AMENDMENT / MODIFICATION

002

Title-Sujet : Aménagement d'un bloc sanitaire, d'un terrain de stationnement et d'une aire de fréquentation diurne au Col-Rogers – Parc national du Canada des Glaciers		
Solicitation No. – N° de l'invitation : 5P420-18-0499/A	Date : 13 février 2019	
GETS Reference No. – N° de référence du SEAOG : PW-19-00859731	Amendment No. - N° de la modif. : 002	
Solicitation Closes – L'invitation prend fin :		
at – à 14 h	on – le 20 février 2019	Time Zone - Fuseau horaire MST - HNR
F.O.B. - F.A.B.		
Plant-Usine : <input type="checkbox"/> Destination : <input checked="" type="checkbox"/> Other-Autre : <input type="checkbox"/>		
Address Inquiries to: - Adresser toute demande de renseignements à : Jen Maheu jennifer.maheu@canada.ca		
Telephone No. – N° de téléphone : (587) 432-8458	Fax No. – N° de télécopieur : 866-246-6893	
Destination of Goods, Services, and Construction: Destinations des biens, services et construction :

MODIFICATION 02

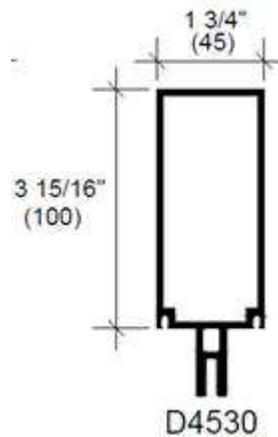
Q70. Dessin M2, note 2 – Veuillez préciser si l'entrepreneur des services sur le chantier ou si l'entrepreneur en mécanique sera responsable de changer les tuyaux en PVC de 100 mm existants en tuyaux PEX de 100 mm?

R70. Prolonger le tuyau en PVC extérieur jusqu'au local mécanique. Prolonger le tuyau en PVC au-dessus du local mécanique avant de faire la transition aux tuyaux PEX. Le prolongement des tuyaux en PVC de l'extérieur vers l'intérieur du bâtiment doit être effectué par l'entrepreneur en mécanique.
